Van: [redacted] <[redacted]
Verzonden: woensdag 7 oktober 2020 09:04
Aan: [redacted]; [redacted] [[redacted] [redacted] [redacted]]
CC: [redacted]; [redacted]; [redacted]; [redacted]
Onderwerp: RE: toevoeging ontwerp veiligheidsconstructie Grimburgwal

We hebben van Nautisch Beheer een 1e reactie op het ontwerp van de veiligheidsconstructie Grimburgwal binnen. Ze verzoeken om in aanvulling op het ontwerp een gording met een dubbele plank aan te brengen op 0,4m en 0,6m boven het wateroppervlak, ter hoogte van de brug waar de boten draaien.

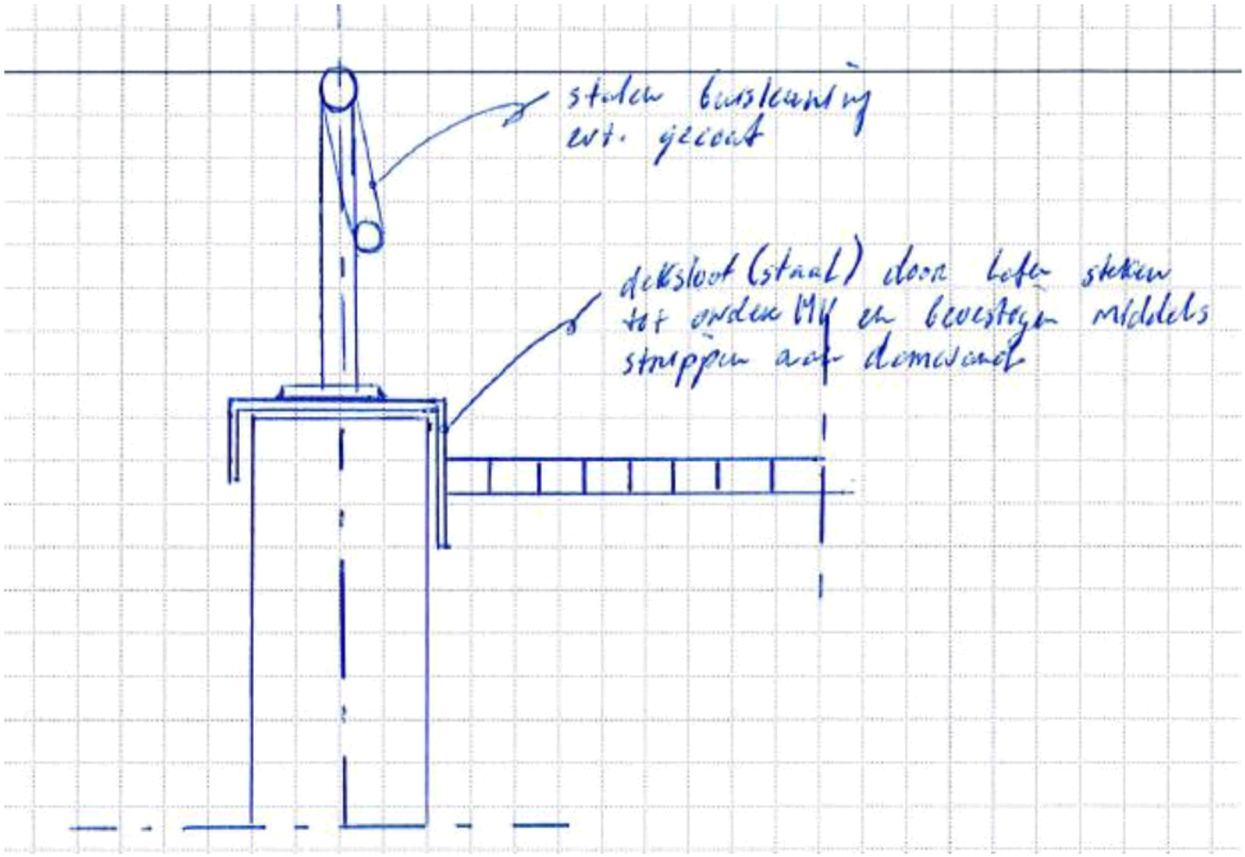
1. Kunnen wij uitgaan van hart gording op 0,00 NAP en 0,200+ NAP?
2. Voorstel is om de damwand ter plaatse van deel 2 & 3 aan te brengen op + 0,900 NAP en het zand op +0,700 NAP. B.k. straatwerk wordt dan ca. +0,800 NAP. Er is dan nog een schoprand van 10cm. Zie ook onderstaande schets.
3. Het lijkt ons zinvol om in ieder geval ter plaatse van deel 2 & 3 een stalen deksloof toe te passen met een dikte van 8/10mm. Hierop kan de buisleuning o.i.d. bevestigd worden. Verder kan aan de achterzijde het straatwerk vlak afgewerkt worden tegen de stalen deksloof. Esthetisch is het wellicht mooier om over de hele lengte een stalen dekloof aan te brengen.
4. Afwatering van hemelwater is nog niet bekend. We kunnen naar beide zijden verkanten om het daar achter de noodconstructie te laten infiltreren.
